製品マーキングの変更 : Virtex-II、Virtex-II Pro および Virtex-4 FPGA フリップチップの トップ マークの印字をインクからレーザーに変更

XCN14019 (v1.1) 2014 年 6 月 18 日

製品変更通知 – FYI

図 1

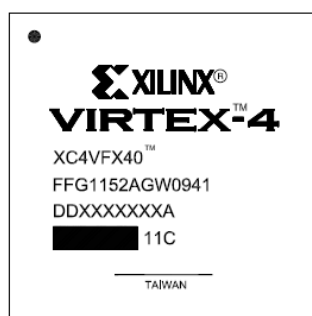
[図 1](#) および [図 2](#) に示すように、該当デバイスは次のパッケージトップ マークから特定できます。

現在のマーキング (黒インク)

新しいマーキング (レーザー)
